PROJEKTE ZUR EMISSIONSVERMINDERUNG IM INLAND VALIDIERUNGSBERICHT
---

<i>Substitution der Ölfeuerung Josef Meyer Rail AG durch Holzfeuerung</i>
---

Dokumentversion	1
Datum	17.03.2015

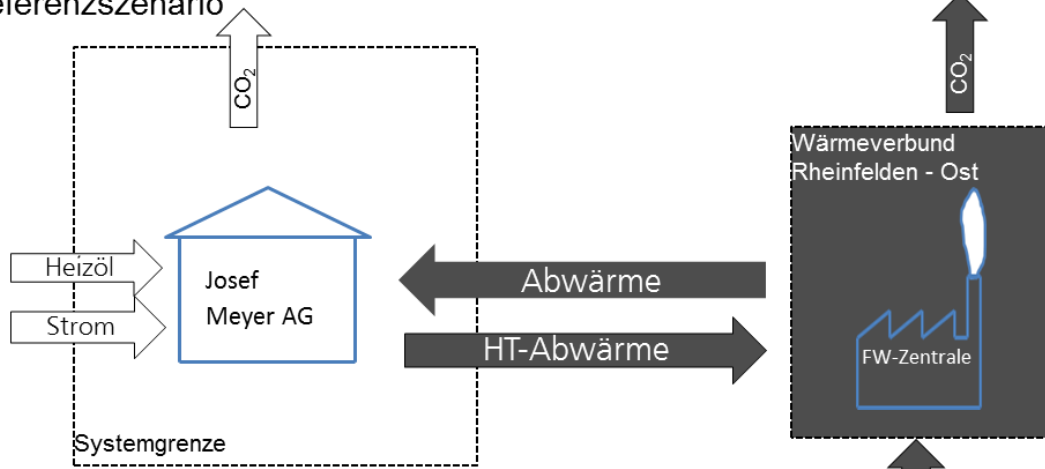
CAR 7	Erledigt	x
3.1.3	Alle indirekten Emissionen sind mit einbezogen.	
3.1.4	Alle Leakage-Emissionen sind mit einbezogen.	
<p><b>Frage:</b> Die Leakage-Emissionen sind nicht korrekt angegeben.  Der folgende Abschnitt ist zwar korrekt, das sind jedoch indirekte Emissionen. <i>„Die Herstellung der Hackschnitzel und der Transport zum Heizwerk verursachen CO<sub>2</sub>-Emissionen. Da der Anteil der grauen Energie jedoch kleiner ist als durch Transport und Herstellung der gleichwertigen Menge der fossilen Energieträger wie Heizöl EL, ergeben sich keine zusätzlichen Projektemissionen. Hier kann zum Vergleich das Dokument der Holzenergie Schweiz unter <a href="http://www.holzenergie.ch/holzenergie/energieholz.html">www.holzenergie.ch/holzenergie/energieholz.html</a> angesehen werden, Merkblatt Nr. 403 "Energieinhalt von Hackschnitzeln und Pellets / Graue Energie" (Siehe Anhang A3).“</i>  Der folgende Abschnitt <i>„Ein Hackschnitzel- Liefervertrag liegt schon vor und wurde vom Forstbetrieb aus 4313 Möhlin (AG) unterschrieben. Die Hackschnitzel stammen aus Wäldern der benachbarten Gemeinden Rheinfelden und Möhlin.“</i> gehört zum Projektziel. Bitte geben Sie die durchschnittliche Transportdistanz an, um zu belegen, dass die Emissionen, die durch den Transport anfallen, nicht berücksichtigt werden müssen. (Sie berücksichtigen diese zwar bei den Projektemissionen. Aufgrund des obigen Abschnitts ist dies jedoch nicht nötig).</p>

- Wie ist die aktuelle Nutzung der Hackschnitzel? Bitte führen Sie aus, dass die gelieferte Hackschnitzelmenge nicht andernorts fehlen wird, und dort auf fossile Energieträger zurückgegriffen werden muss.
- Wie können Sie sicherstellen, dass die veralteten Heizölkessel nicht andernorts (in der Schweiz) eingesetzt werden?

Die indirekten und Leakage Emissionen sind im Rahmen der Überarbeitung im Antrag korrekt beschrieben worden. CAR 7 ist somit abgeschlossen.
